Liège, le 9 juin 2023.

**AVIS RELATIF A LA PROTECTION
CONTRE LES EVENTUELS EFFETS NOCIFS ET NUISANCES
PROVOQUES PAR LES RAYONNEMENTS NON IONISANTS
GENERES PAR DES ANTENNES EMETTRICES STATIONNAIRES
Commune : OTTIGNIES-LOUVAIN-LA-NEUVE - Exploitant : ORANGE
Référence exploitant : 024W1_2 / 30043W1_2 / 40043W1_2/ 50043W1_2**

Rapport n° 1810 / 2023

Figure 1 : Vue en plan des lieux de séjour et des points de contrôle

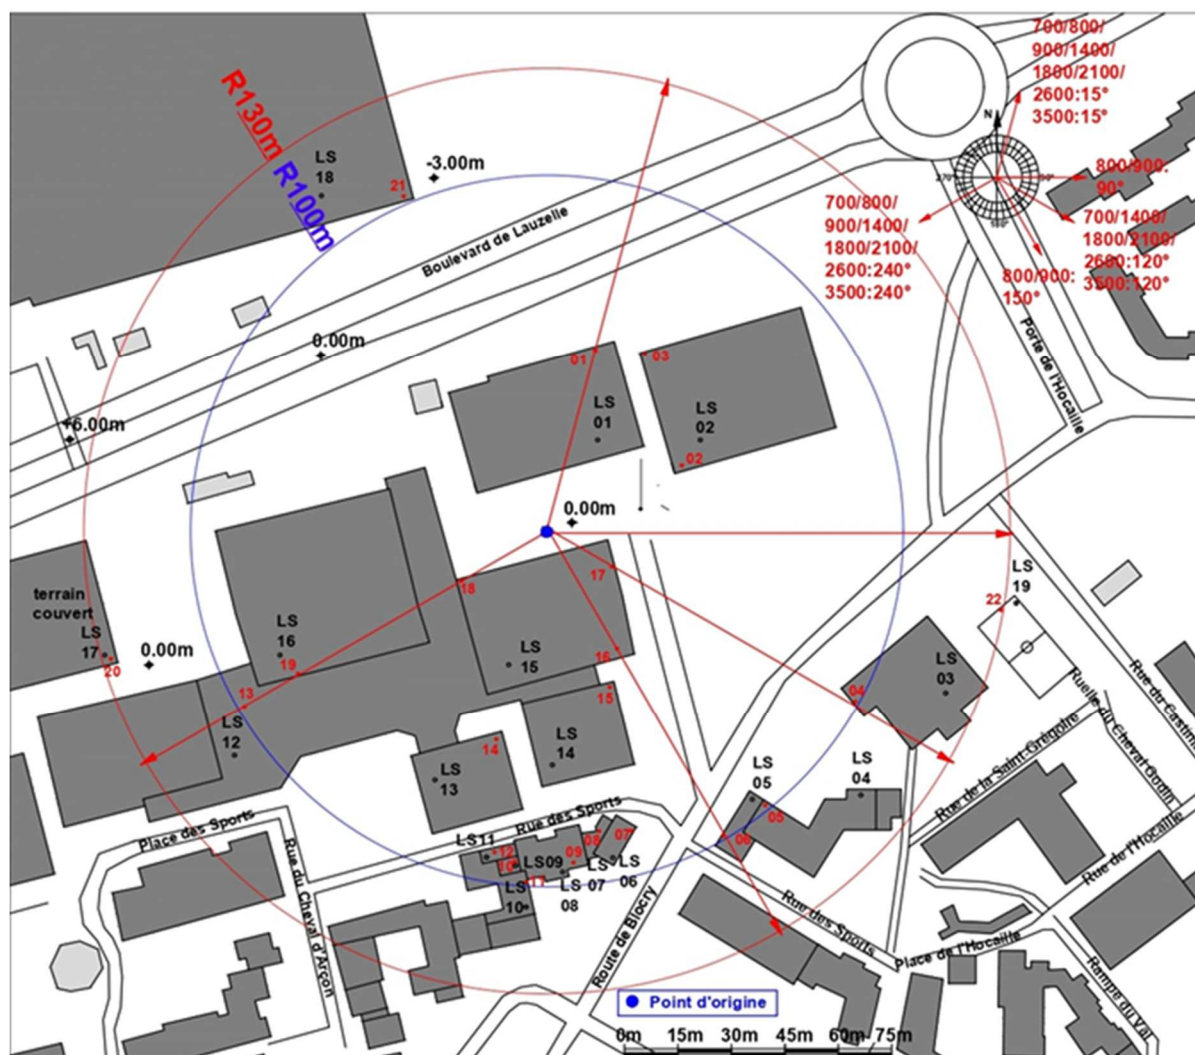
N° point de contrôle	LS	Atténuation (dB)	Indice d'exposition relatif à la limite par installation IE_i
22	LS19	0,0	0,396
5	LS04	3,0	0,336
4	LS03	3,0	0,310
7	LS06	3,0	0,253
20	LS17	3,0	0,185
13	LS12	3,0	0,169
8	LS07	3,0	0,164
9	LS08	3,0	0,151
12	LS11	3,0	0,147
10	LS09	3,0	0,142
6	LS05	3,0	0,136
21	LS18	3,0	0,122
11	LS10	3,0	0,108
19	LS16	3,0	0,074
16	LS15	3,0	0,025
3	LS02	3,0	0,018
1	LS01	3,0	0,018
15	LS14	3,0	0,016
2	LS02	3,0	0,016
18	LS15	3,0	0,014
17	LS15	3,0	0,009
14	LS13	3,0	0,007

En ce qui concerne les antennes de l'installation mentionnées dans le tableau 1, la distance maximale à laquelle la limite pourrait être atteinte, à l'extérieur, est égale à 91,8 m. S'il n'y a pas de LS à une distance inférieure, les antennes respectent forcément la limite d'immission.

Dans le cas des LS situés à l'intérieur des bâtiments, une atténuation d'obstacle est prise en compte et il en résulte que la distance maximale à laquelle la limite pourrait être atteinte se réduit à 65,0 m.
